OGGETTO: APPROVAZIONE DELLE MODIFICHE AL QUADRO DI ASSETTO DEI TRATTURI, AI SENSI DELL'ART. 7 BIS DELLA L.R. N. 4/2013, RELATIVE AD ALCUNI TRONCHI ARMENTIZI RICADENTI NEI COMUNI DI CARAPELLE, CERIGNOLA ED ORTA NOVA E NEL COMUNE DI SAN GIOVANNI ROTONDO.

QUADRO DI ASSETTO DEI TRATTURI L.R. 4/2013

PROPOSTA DI VARIANTE QAT

RELAZIONE SINTETICA

TAV 01

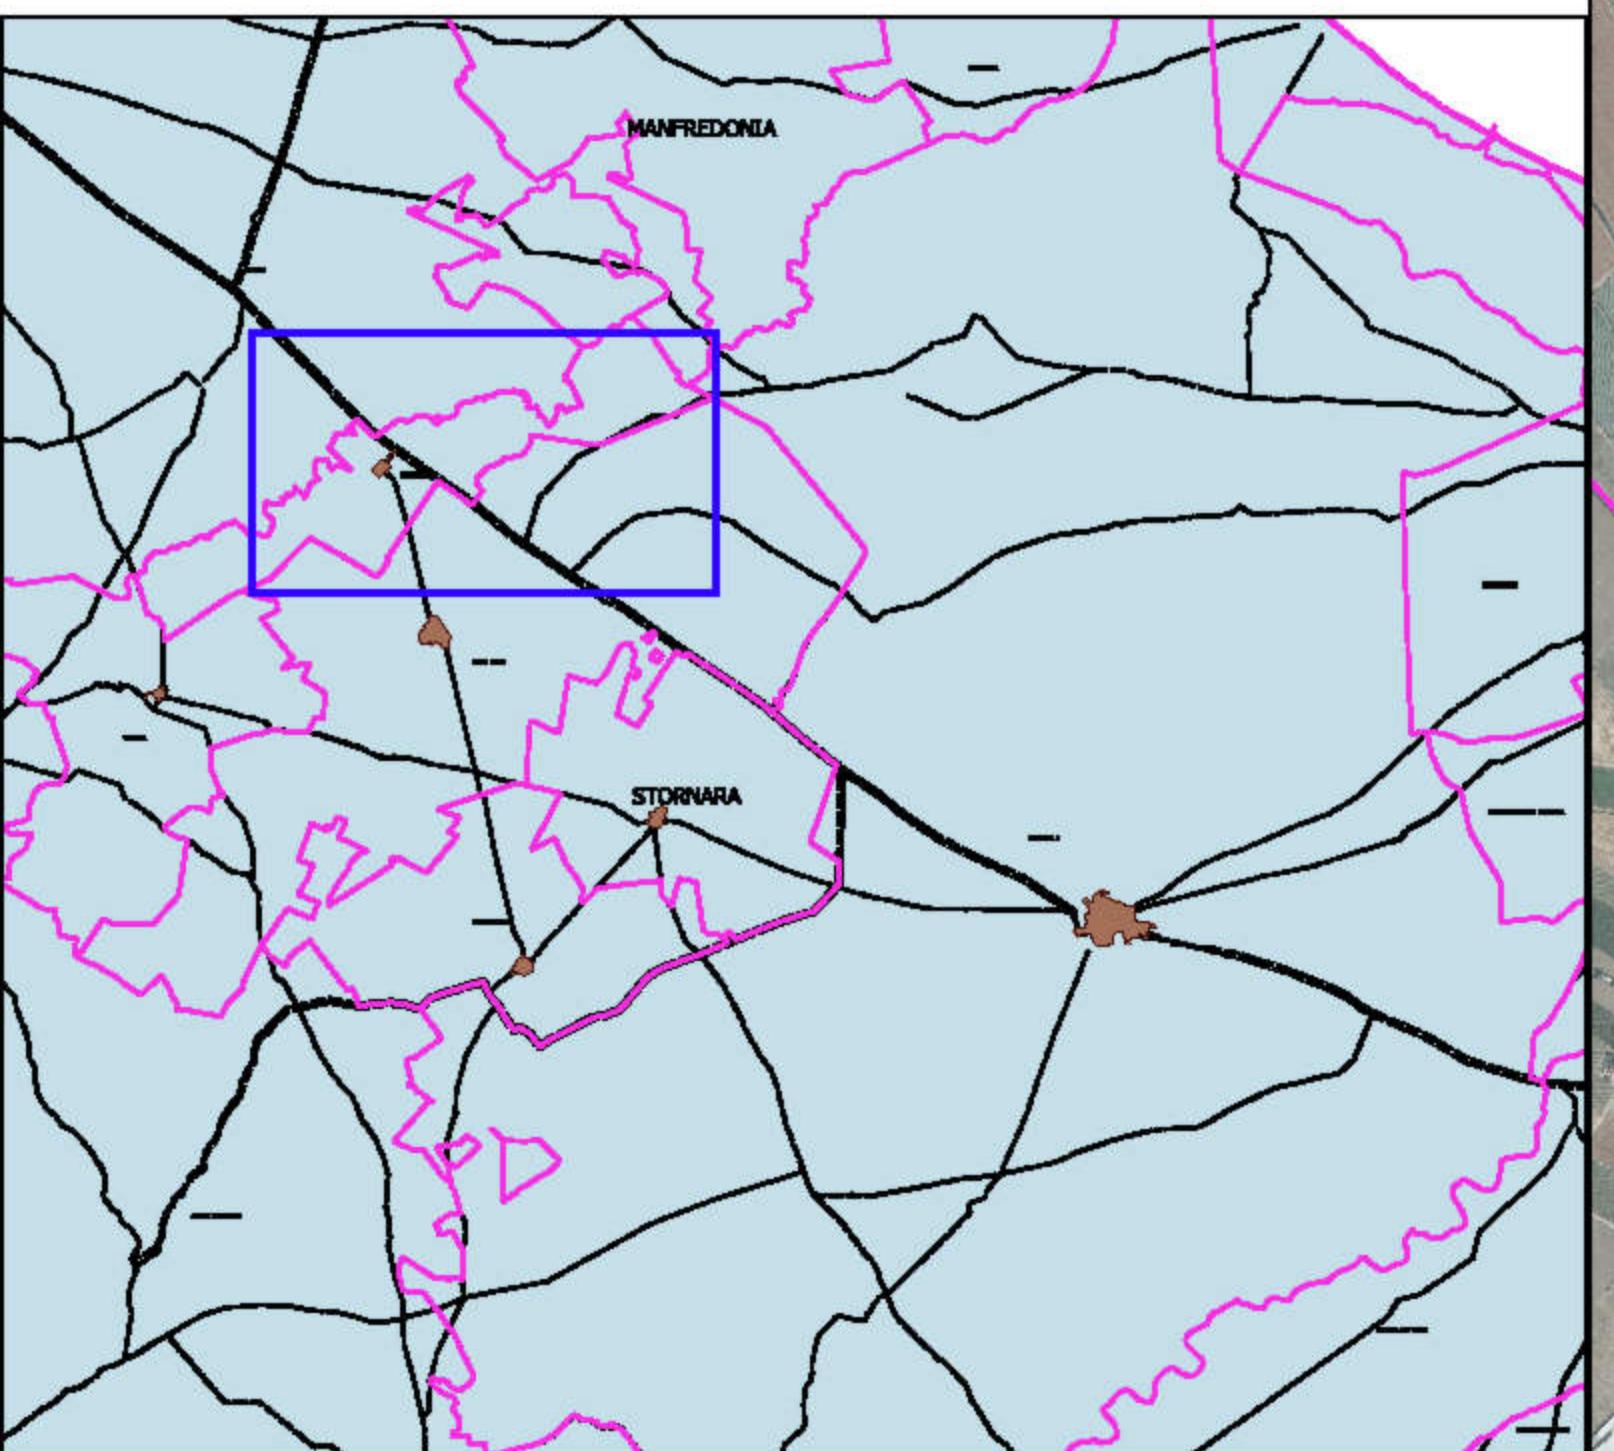
Tavv. 1, 2, 3, 5, 6, 7

Per Cerignola, in assenza del previgente Piano comunale dei tratturi, il QAT assumeva genericamente la classificazione in area C delle aree urbane, recependo, tra l’altro, l’osservazione n.12a al QAT presentata dal Comune stesso, ma senza procedere ad una puntuale perimetrazione cartografica delle stesse.

In considerazione del fatto che il Documento Regionale di Valorizzazione dei tratturi ha eletto il tronco del Tratturo n. 14 in Cerignola quale caso esemplare della valorizzazione in ambito urbano, si è proceduto ad una puntuale ricognizione del tratturo su base catastale, al fine di determinare la reale consistenza demaniale e classificare di conseguenza le aree. Strumento fondamentale per la ricognizione sono stati i piani alienativi degli anni Trenta predisposti dal Commissariato per la Reintegrazione dei tratturi (suddivisi in due tronchi rurali e un tronco urbano), piani che sono stati ulteriormente verificati alla luce delle ricognizioni condotte negli anni Ottanta dagli uffici regionali. Inoltre, mediante l’ortofoto del 2019, è stata effettuata la perimetrazione, su base catastale, delle aree irrimediabilmente compromesse dalla presenza di eventuali occupazioni/trasformazioni e delle aree libere, candidabili ad azioni di riqualificazione funzionale alla fruizione turistico-culturale e al progetto di valorizzazione del DRV. In ultimo, la ricognizione ha classificato in lettera A le zone attualmente vincolate ai sensi del D. Lgs. 42/2004 come aree archeologiche o di interesse storico culturale, quali, ad esempio, l’area del Piano delle Fosse e del Parco della Rimembranza. In tal modo, viene sancita l’appartenenza di tali significative aree al Parco dei Tratturi di Puglia ed applicata la disciplina riveniente dal DRV.

Classificazione del Tratturello Regio n. 17 Orta-Tressanti in territorio di Carapelle, Orta Nova e Cerignola

Tavv. 1, 2, 3, 8

Il Tratturello risulta reintegrato negli anni ’30 in agro di Ortanova fino all’incrocio con il tratturello Foggia-Tressanti-Barletta. Fu oggetto di vendite, secondo i piani alienativi elaborati, ad eccezione del viale armentizio, conservato integro, che il PCT di Orta Nova e Carapelle qualificavano in lettera C.

Con la presente variante, viene riclassificato in gran parte in lettera A poiché, dall'interpretazione dell'ortofoto, risulta area agricola *non compromessa*. Lo stesso Tratturello, in agro di Cerignola, è classificato in lett. A (vedi criterio adottato per il n. 37).

Classificazione del Tratturello Regio n. 39 Carapelle-Stornarella in territorio di Carapelle e Orta Nova

Tavv. 1, 3, 4

Per tale Tratturello si segue lo stesso criterio adottato per il Tratturello n. 37 Foggia-Ordona-Lavello. Pertanto, non essendo reintegrato, né particellato, vengono eliminate le aree che il PCT di Orta Nova riconduceva alla larghezza storica di mt 18,5, riportando il Tratturello alla traccia del Catasto d'impianto che coincide con la viabilità esistente.

TAV 03

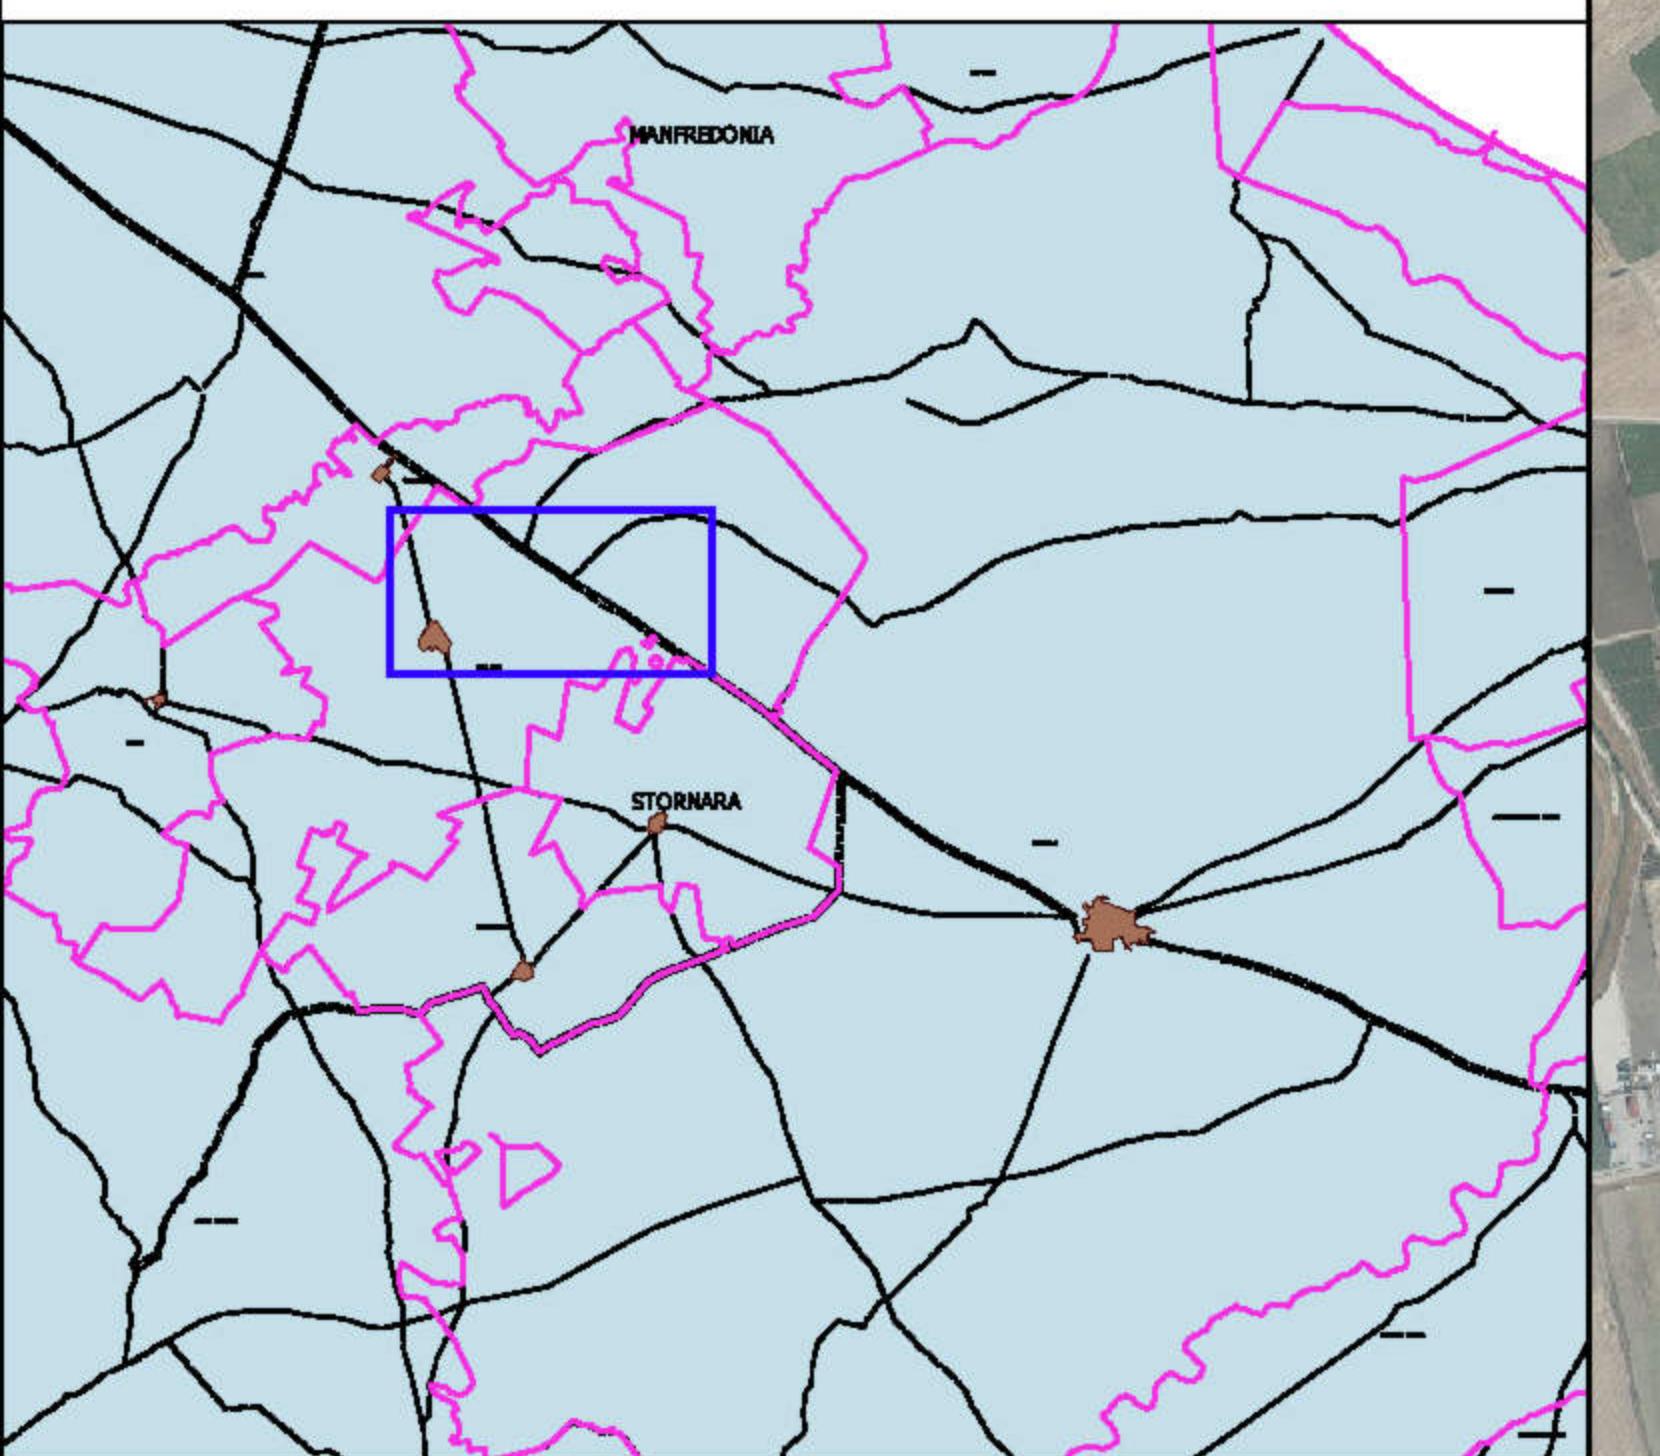
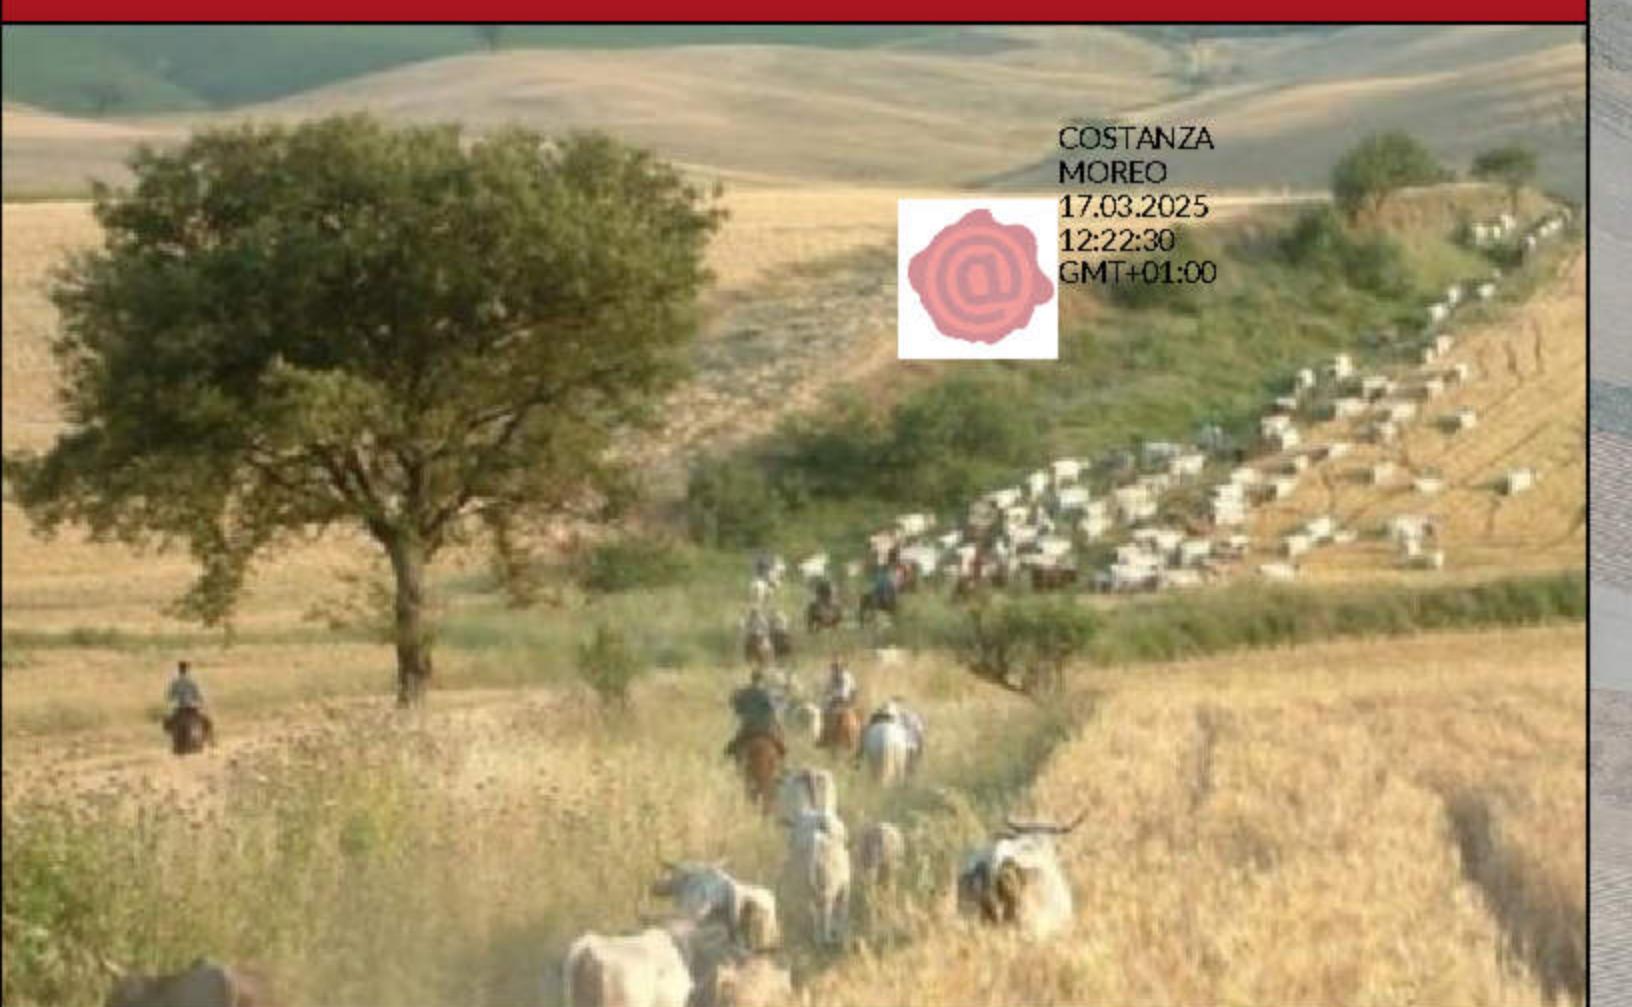
Classificazione del Tratturello Regio n. 88 La Ficora in territorio di Orta Nova

Tavv. 2, 3

Il Tratturello risulta non reintegrato ed è stato inserito tra i tronchi tratturali nella Carta generale del 1959, infatti nel Catasto d'impianto era riportato come "strada vicinale Tancredi".

Si procede alla variante delle aree demaniali riconducendo le aree in lett. B, se coincidono con viabilità, ed in lett. A, se insistono su aree agricole. In particolare, all'innesto con il Tratturello n. 40 Salpitello di Tonti-Trinitapoli viene modificato il percorso del PCT di Orta Nova, riconducendolo alla strada vicinale riportata in Catasto d'impianto e classificandola in lett. B.
